El Órgano Ambiental de Gran Canaria, en sesión celebrada el día 19 de diciembre de 2019, acordó emitir Informe de Impacto Ambiental del proyecto “REFUNDIDO DE NUEVA CONDUCCIÓN DE VERTIDO DE SALMUERA DE LA IDAM ARUCAS - MOYA”, como acto finalizador del Procedimiento

El objeto del nuevo Proyecto “Refundido de Nueva Conducción de Vertido de Salmuera de la IDAM Arucas – Moya”, promovido por el Consejo Insular de Aguas de Gran Canaria, es el diseño y la construcción de un nuevo trazado de conducción para evacuar las aguas de rechazo de la planta desaladora (salmuera y otros productos), que sea capaz de verter no sólo el actual vertido (763,88 m³/h) sino un caudal aún mayor ante previsibles aumentos de producción futuros en la IDAM debidos al aumento poblacional y los requisitos hidráulicos de la zona de abastecimiento (estimación de 1.527,76 m³/h).

Figura 2. Ubicación de la IDAM de Arucas – Moya y alternativas de conducción de vertido contempladas (Fuente: Proyecto “Ampliación de la instalación de la desaladora de agua de mar (IDAM) de Arucas – Moya”)

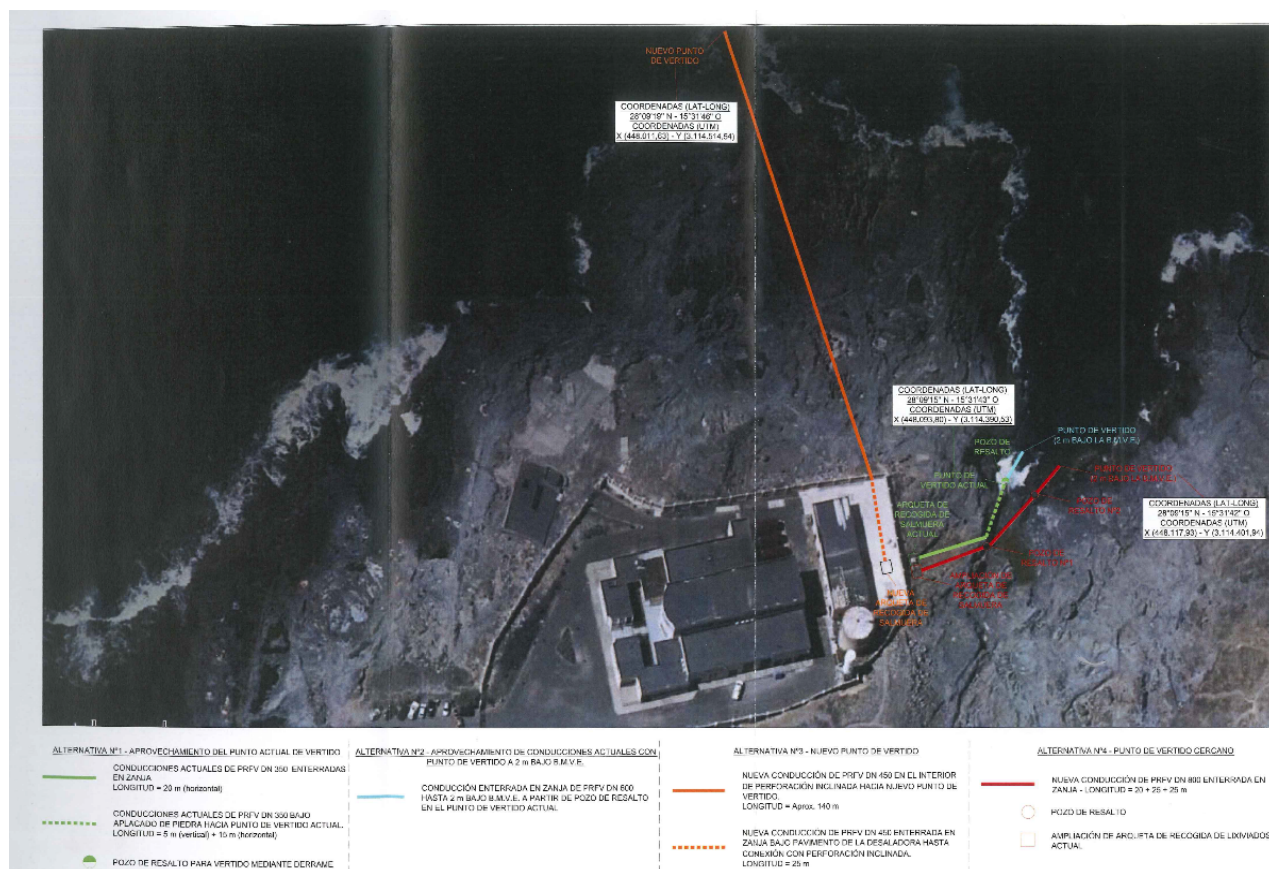
o «Análisis territorial: ...la actuación estaría expresamente prohibida en el PIO/GC, además de no darse las condiciones del artículo 104 del PIO/GC sobre la necesidad de realizar un exhaustivo y actualizado en la zona de vertido y su área circundante, considerando en todo caso que el impacto ambiental sea mínimo o nulo.

* Análisis ambiental: no se consideran viables ambientalmente ninguna de las alternativas planteadas, ni se ha hecho un estudio suficiente sobre la afección ambiental de la propuesta realizada. Desde el punto de vista técnico el documento no presenta la calidad técnica suficiente respecto a los requerimientos que debe tener la documentación tal y como exige la Ley 21/2013»

- El Servicio de Biodiversidad de la Dirección General de Protección de la Naturaleza del Gobierno de Canarias informa: «existe un marcado efecto en la biota circundante debido al impacto producido por el vertido de salmuera; aunque en el estudio existe un modelo de dispersión y dilución del vertido de salmuera, no existe un estudio de campo de la pluma actual y una proyección del área afectada potencialmente por las nuevas condiciones del vertido que se esperan tras la ejecución del Proyecto. Este Servicio informa favorablemente el proyecto de referencia, así como su documento ambiental. La modificación de las condiciones de vertido siguiendo la aplicación de la alternativa 4 no conlleva efectos significativos sobre el medio ambiente, aunque debe condicionarse a un estudio de la pluma de vertido más pormenorizado.»

Con respecto a las anteriores consideraciones sobre las afecciones ambientales del proyecto, la técnico que suscribe, tras el análisis del proyecto y su documento ambiental, constata que, si bien es cierto que se presenta un estudio de las diversas comunidades bentónicas del medio marino (supralitorales, mesolitorales e infralitorales), incluyendo aquéllas de especial interés por estar incluidas en el Catálogo de Especies Amenazadas del Gobierno de Canarias, considerando el efecto sobre las mismas como MODERADO, dichos estudios son genéricos para el ámbito de estudio (litoral de Bañaderos). Además se presentan inventarios de la flora del área que datan de los años 1998 y 2004, es decir previos a la actual capacidad de la desaladora, y por tanto no actualizados con respecto a su vertido.

- La alternativa de proyecto 4 constituye una mejora respecto a la situación de la conducción y vertido actuales en lo que respecta a la mejora de la calidad paisajística de la zona litoral y a la mejora de la percepción y el uso de la costa por parte de los usuarios.

No obstante, con respecto a la posible mejora en la conservación de las poblaciones biológicas de algas e invertebrados bentónicos de la zona Intermareal y submareal somera al localizar el punto de vertido a -2 m respecto a la BMVE, se considera necesaria la realización del estudio cuantitativo y estadístico de

las comunidades bentónicas, mencionado en este informe, para poder asegurar dicha mejora, estudio del que adolece el documento ambiental presentado. Este estudio se debería estar llevando a cabo hace tiempo (desde que se amplió la capacidad de la desaladora a 15.000 m³/día, con el vertido de los últimos años), para así poder comparar la situación previa a la ejecución del proyecto objeto de este informe con la futura, en aras a verificar dicha mejora.

- Con carácter previo a la ejecución del Proyecto, se deberá llevar a cabo el estudio cuantitativo y estadístico de las comunidades bentónicas mencionado en este informe. Dicho estudio deberá reanudarse una vez finalizadas las obras y mantenerse durante toda la vida útil de la planta desaladora, obteniendo de esta manera la evidencia de la mejora que va a suponer el Proyecto y un correcto seguimiento en el espacio y el tiempo de la evolución de las comunidades bentónicas de interés.

- Garantizar la servidumbre de tránsito para el paso de las personas, en aplicación del artículo 27 de la Ley 22/1988, de 28 de julio, de Costas.

- Incorporar medidas correctoras para la integración de la conducción.

- Garantizar la estanqueidad del vertido hasta la Bajamar Máxima Viva equinoccial

- El material de recubrimiento de la conducción deberá tener una tonalidad parecida a la predominante en el entorno, con el fin de mimetizar dicha conducción.
